## Doodlopend eind en rooksluis met lift in hoogbouw

Advies 1916

**Datum:** 30 december 2019

Figuur 3 principeplattegrond woontoren met 12 appartementen met elk een gebruiksoppervlakte tussen de 52 m<sup>2</sup> en 77 m<sup>2</sup>. De brandscheidingen zijn in rood (WBDBO  $\geq$  30 minuten) en in groen (WBDBO  $\geq$  60 minuten aangegeven)

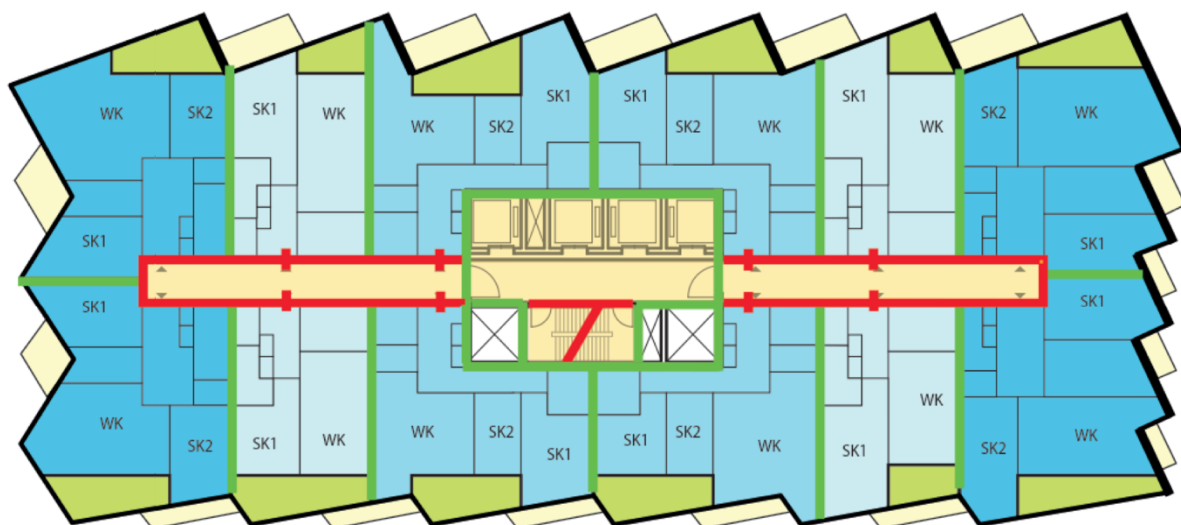
Om bij brand vanuit een woning in de woontoren een vluchttrappenhuis in de liftkern te kunnen bereiken moet langs verschillende woningtoegangsdeuren worden gevluht. De woningtoegangsdeuren zijn daarom voorzien van vrijloopdrangers. De belanghebbende is van mening dat het toepassen van rookmeldergestuurde vrijloopdrangers in combinatie met de sprinklerinstallatie in de woning, een gelijkwaardige vluchtveiligheid bestaat ten opzichte van Bouwbesluit artikel 2.104 tweede lid waarin is aangegeven dat bij het vluchten vanuit een woonfunctie niet langs beweegbare constructieonderdelen van andere woonfuncties mag worden gevluht.

Vanuit de beide corridors voert de vluchtroute naar een brandwerend afgescheiden lifthal die toegang biedt tot de brandweerliften en tot de beide vluchttrappenhuizen ('wokkeltrappenhuis'). Het bevoegd gezag is van mening dat het voorportaal van de brandweerliften niet mag worden gecombineerd met de, conform Bouwbesluit artikel 2.107 zesde lid, vereiste rooksluis voor het trappenhuis. Bovendien is het bevoegd gezag van mening dat elk trappenhuis voorzien moet zijn van een eigen rooksluis om rookverspreiding in beide trappenhuizen te voorkomen. Belanghebbende is van mening dat rookverspreiding naar de trappenhuizen voldoende is afgedekt door de beide trappenhuizen, conform de Handreiking brandveiligheid in hoge gebouwen, uit te voeren als overdruktrappenhuis. Bovendien gaat belanghebbende uit van ontruimingsconcept A, waarbij de gehele woontoren bij een brandmelding binnen de reguliere ontruimingstijd volledig zal worden ontruimd.

- Per corridor worden zes appartementen ontsloten. Die corridor is de enige vluchtroute en voert voor vier van de zes appartementen langs de woningtoegangsdeuren van andere woonfuncties. De maximale loopafstand in de corridor bedraagt, volgens de aangeleverde gegevens, niet meer dan 15 m.
- Volgens artikel 2.106, derde lid onder c van Bouwbesluit 2012 mogen twee vluchtroutes vanaf de uitgang van een woonfunctie door dezelfde ruimte voeren als de loopafstand in die ruimte niet langer is dan 30 m.

- Naar het oordeel van de adviescommissie is niet aannemelijk gemaakt dat er sprake is van in artikel 2.107, zesde lid bedoelde, afzonderlijke rooksluizen. Daarvoor zou de enkele vluchtroute reeds na het verlaten van de gang met de woningtoegangsdeuren gesplitst moeten worden in twee onafhankelijke vluchtroutes. Dat wil zeggen dat in deze situatie elk trappenhuis een afzonderlijke rooksluis moet hebben, met tussen die rooksluizen een in artikel 2.107, tweede lid, bedoelde weerstand tegen branddoorslag en brandoverslag van ten minste 30 minuten.

- De gecombineerde rooksluis voor de twee onafhankelijke vluchtrappenhuisen dient tevens als brandweerlobby voor de brandweerliften. Naar het oordeel van de adviescommissie is het combineren van een afzonderlijke rooksluis met een toegang tot een brandweerlift volgens artikel 2.107 zesde lid niet uitgesloten.

Nee, de gelijkwaardigheid is onvoldoende onderbouwd. Voor een afgewogen oordeel zullen de relevante brandveiligheidsaspecten integraal en in samenhang moeten worden beschouwd.

Dit kan onderdeel zijn van een gelijkwaardige oplossing, maar dat is niet aannemelijk gemaakt..
